Projet d'implantation d'une usine de traitement de la brasque usée à Jonquière

*Réponses aux questions et commentaires additionnels du ministère de
l'Environnement*

Mars 2002

***Réponses aux questions et commentaires
additionnels du ministère de l'Environnement***

CELLULE DE BRASQUE PIÉZOMÈTRE PU-104 DE 1990 À 2001

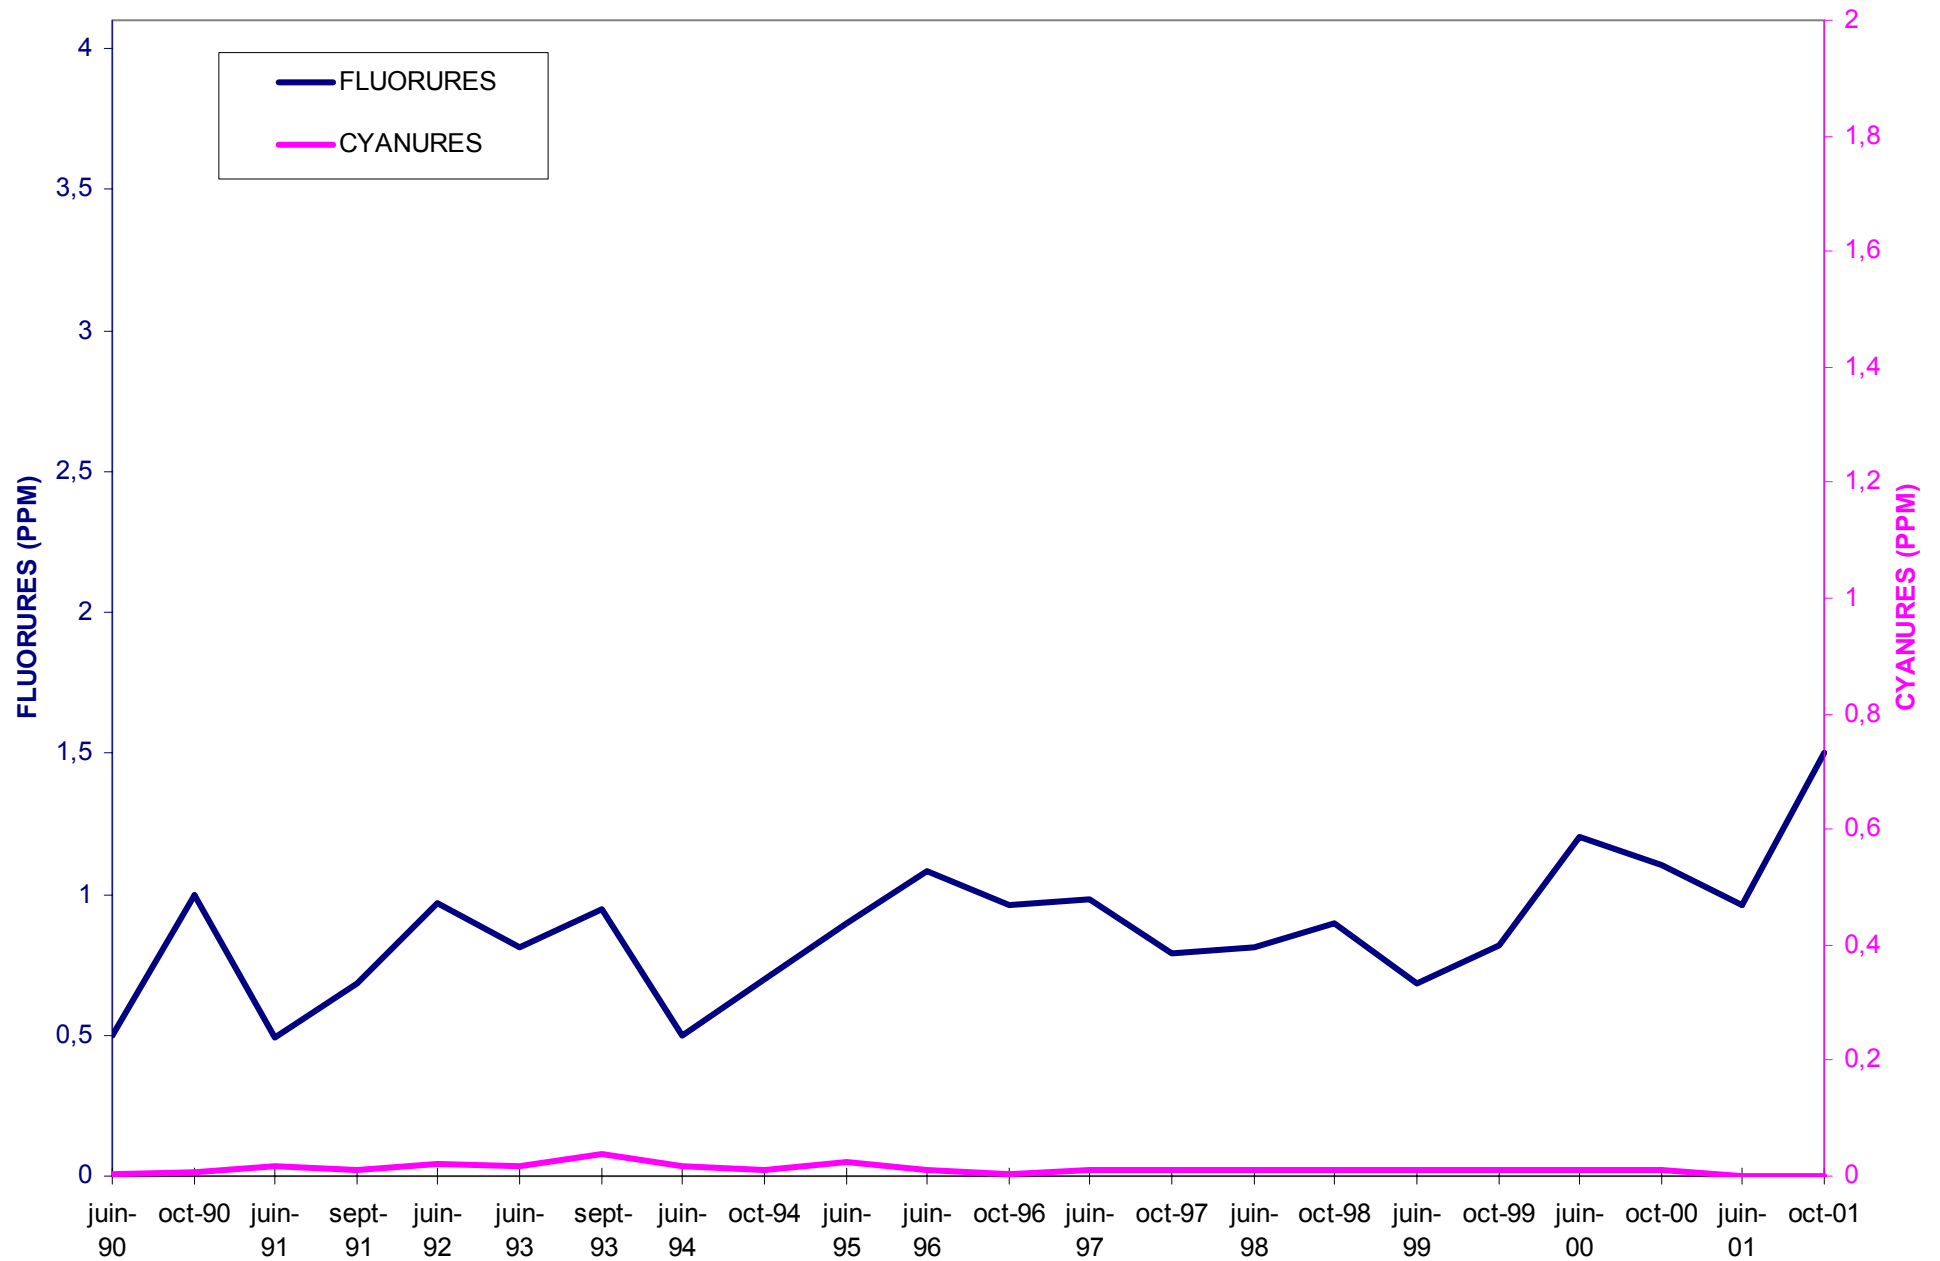
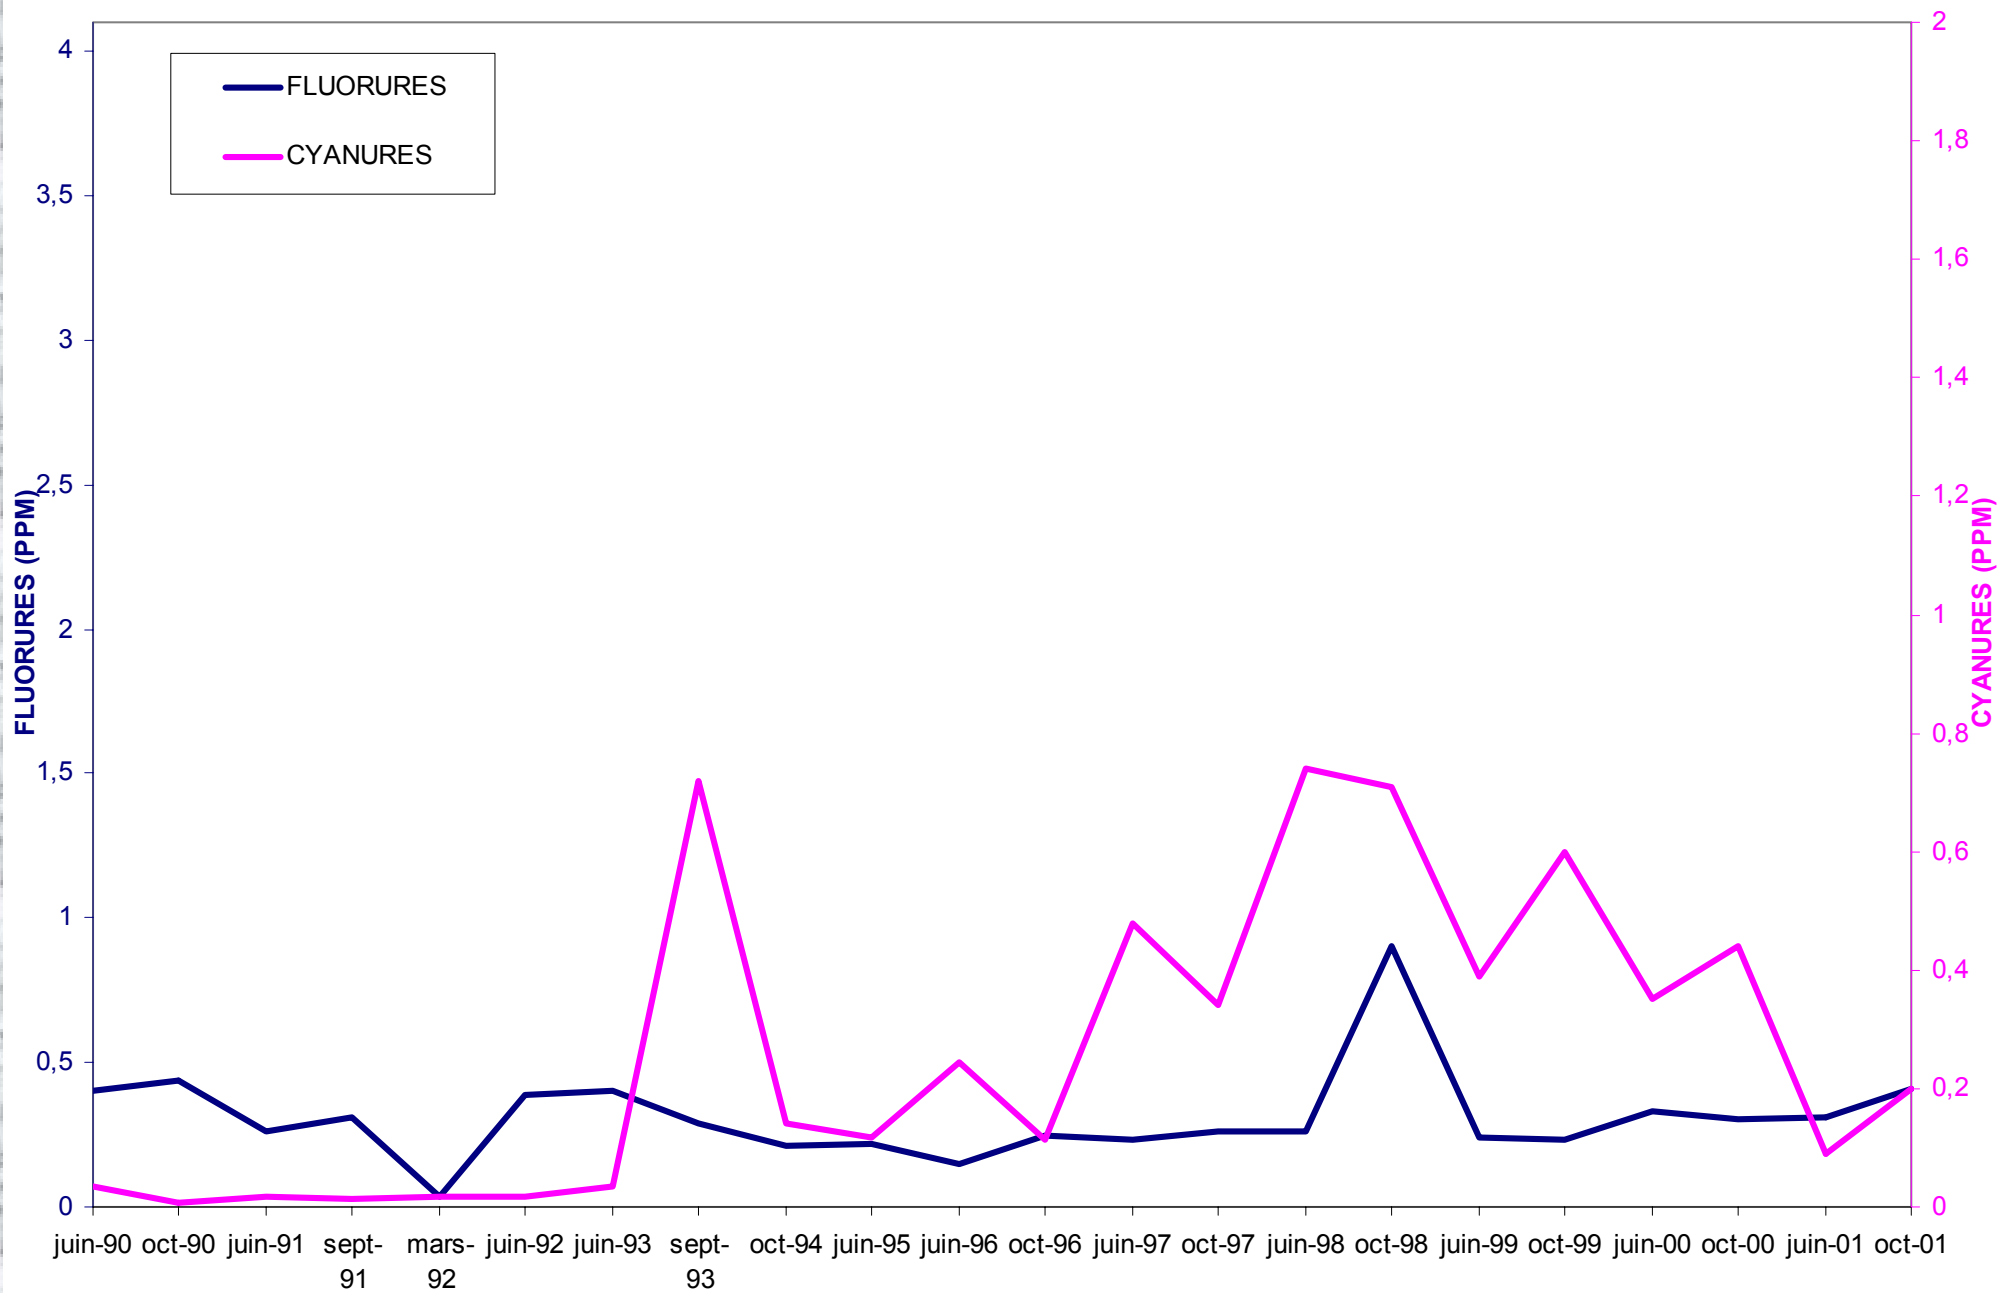
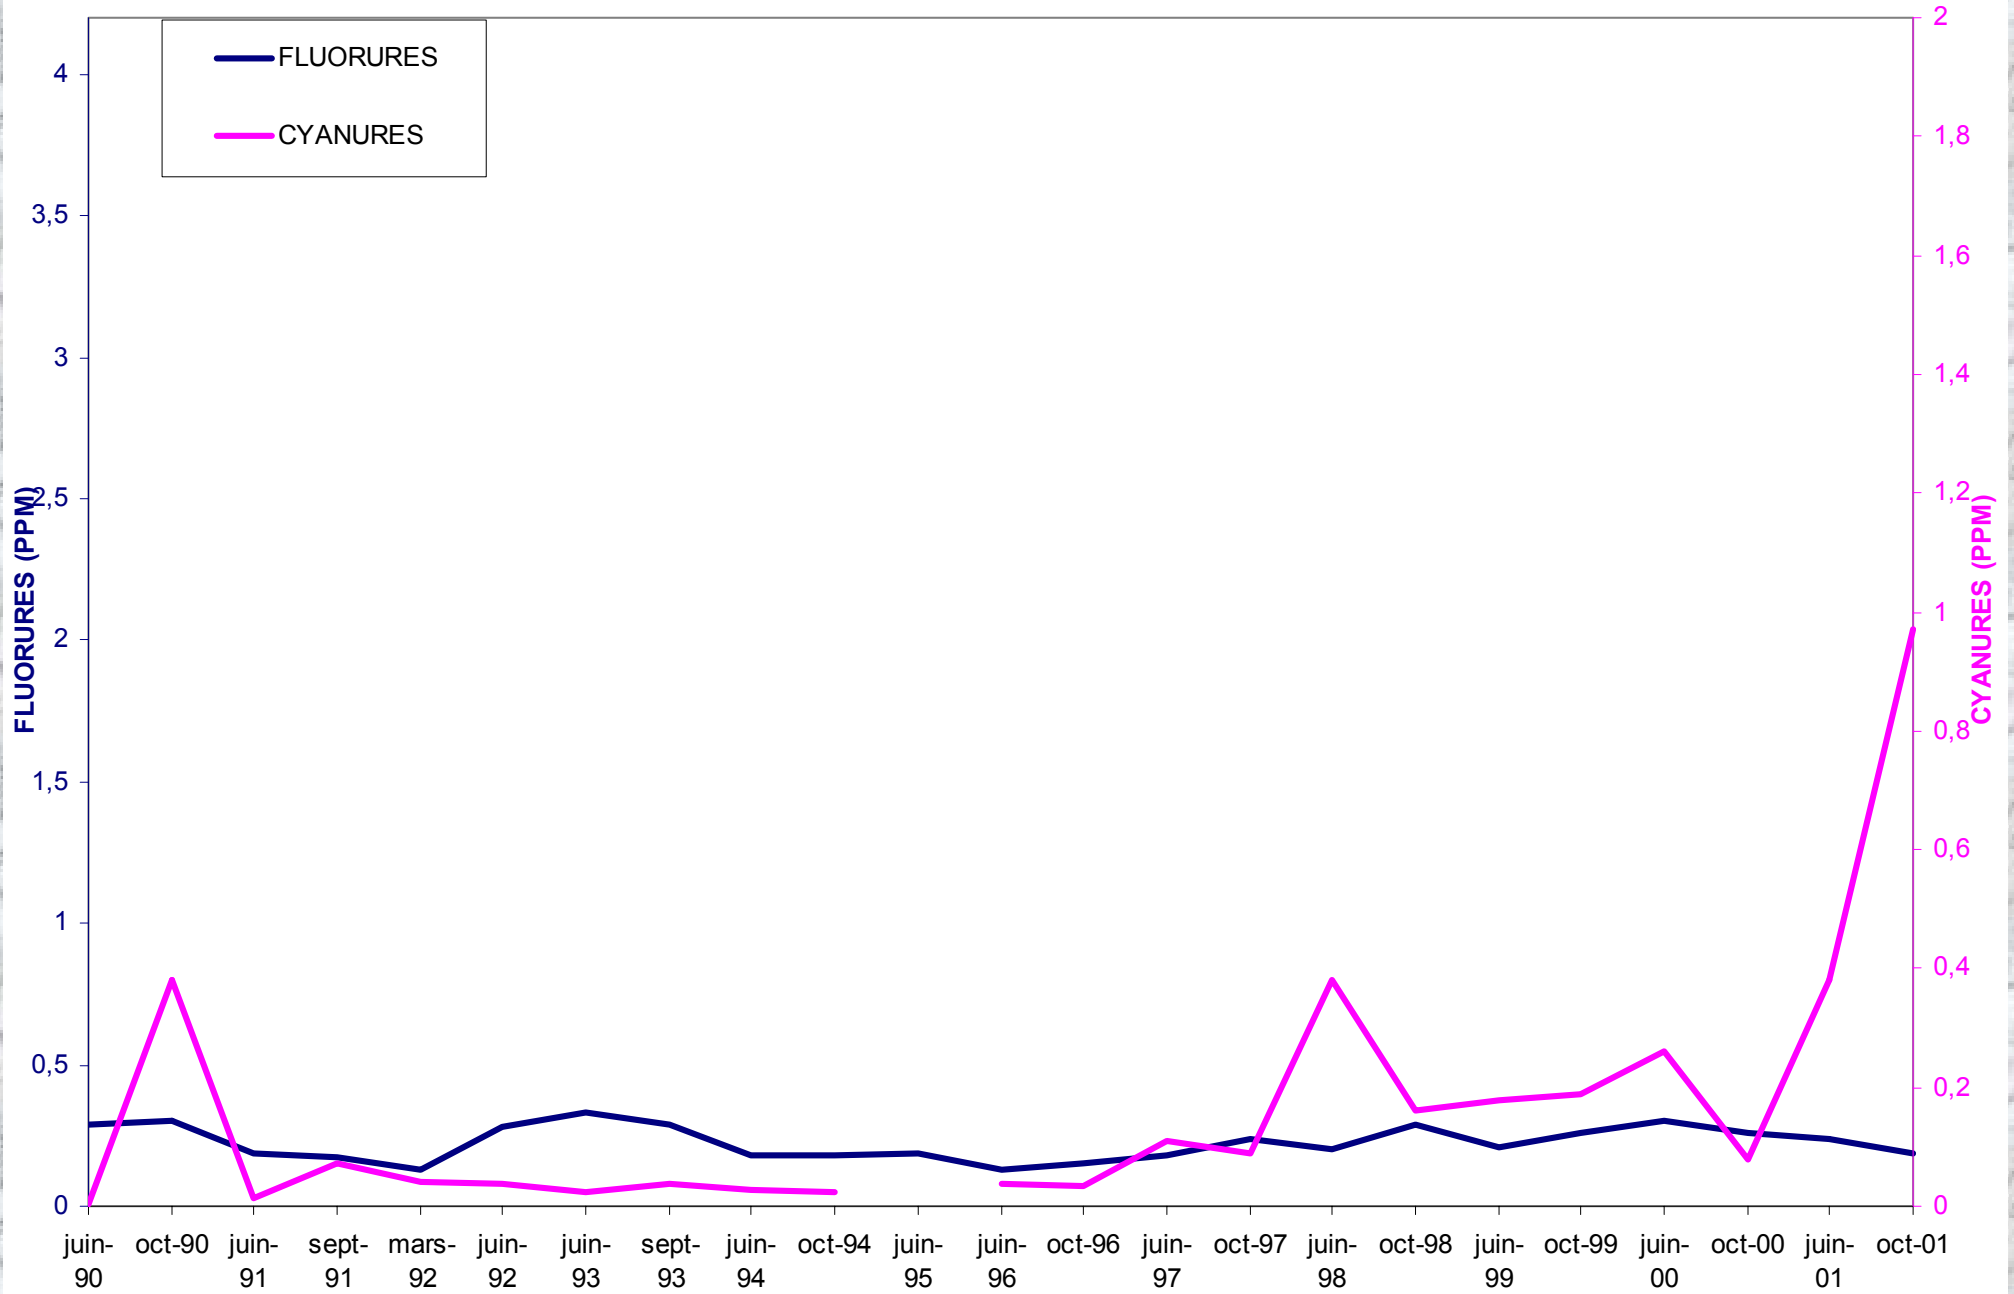
QCA-63. *(en réaction à la réponse de QC-32) La réponse indique que sur les onze puits d'observation, trois puits ont montré, au cours des années, des dépassements du critère C pour le cyanure. Aucun résultat ne nous est présenté et on compare les résultats aux critères C, qui ne sont plus utilisés pour les eaux souterraines. Les critères A,B,C de la Politique de 1988 pour les eaux souterraines ont été modifiés avec la Politique de protection des sols et de réhabilitation des terrains contaminés de 1999 par des critères en fonction de l'usage soit des critères à des fins de consommation ou de résurgence dans les eaux de surface ou d'infiltration dans des réseaux d'égouts.*

Les résultats du suivi de la qualité des eaux souterraines n'ont pas été présentés bien que ceux-ci aient été demandés. Nous réitérons notre demande d'obtenir les résultats du suivi complet.

QCA-64. *Les informations contenues dans les réponses reliées à la cellule de brasque ne conviennent pas dans le contexte où les eaux souterraines sont contaminées au-dessus des critères d'usage pour les cyanures à certains piézomètres. De plus, le Service de lieux contaminés (Expertise technique de Richard Martel datée du 22 novembre 2001) considère que les études d'évaluation du risque sommaire (réalisées à l'aide de l'indice DRASTIC et de la grille de cotation du MENV) ne s'appliquent pas à la cellule de brasque, mais conclut à la nécessité de statuer sur la présence d'un risque déraisonnable, puisque certains piézomètres montrent une contamination supérieure au critère générique d'usage.*

Vous trouverez à l'annexe B les résultats du suivi des eaux souterraines et des eaux de surface. Ces résultats indiquent que les concentrations dans les eaux souterraines sont stables ou à la baisse et qu'il n'y a pas d'impact sur les eaux de surface périphériques.
